改善箇所説明図

改善の内容

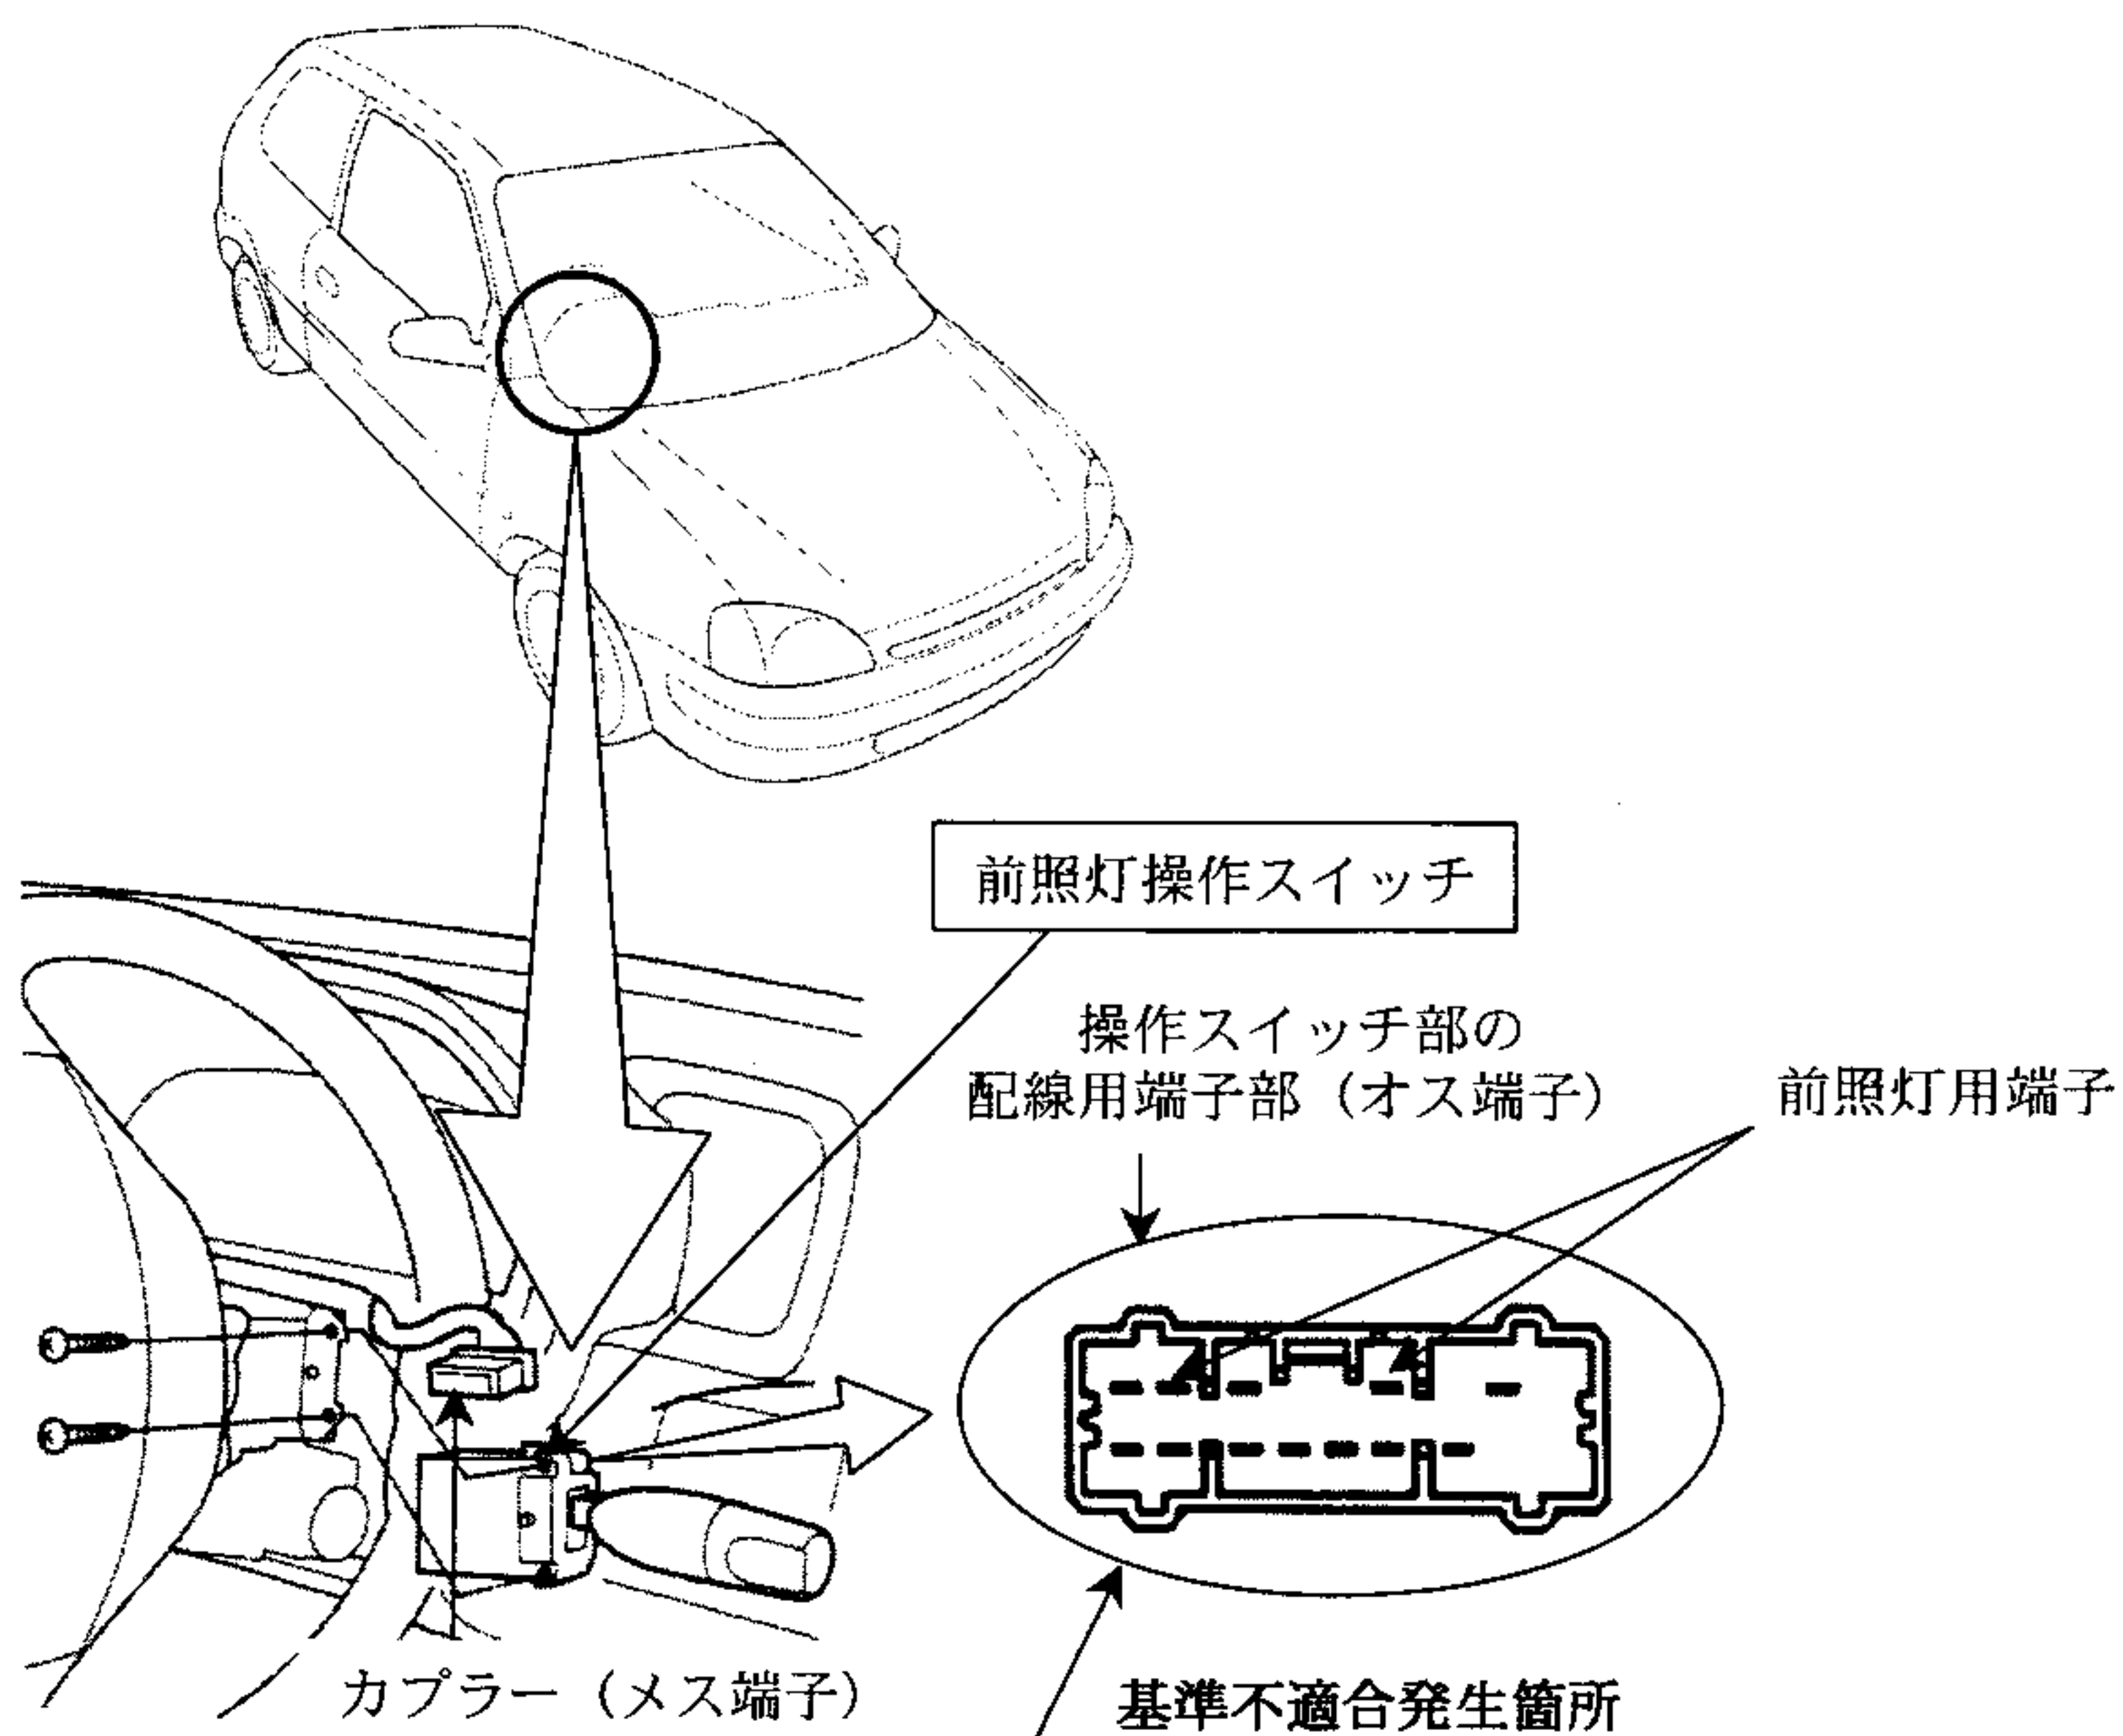
灯火装置において、前照灯操作スイッチ部の配線用端子の表面処理が不適切なため、前照灯の切り替え操作を行うと当該端子の嵌合部が動くことにより接触抵抗が増大するものがあり、最悪の場合、接続カップラーが溶けて導通不良となり、前照灯が不灯となるおそれがある。

対策前	対策後
前照灯操作スイッチ オス端子 メッキ処理なし	前照灯操作スイッチ オス端子 スズメッキ処理 カップラー 前照灯用メス端子

全車両、操作スイッチを対策品と交換するとともに前照灯用配線のメス端子を良品と交換する。
なお、カップラーに損傷がある場合はカップラーを良品と交換する。

識別：運転席シートのスライドレール右側前方の取付ボルト頭部に黄ペイントを塗布する。
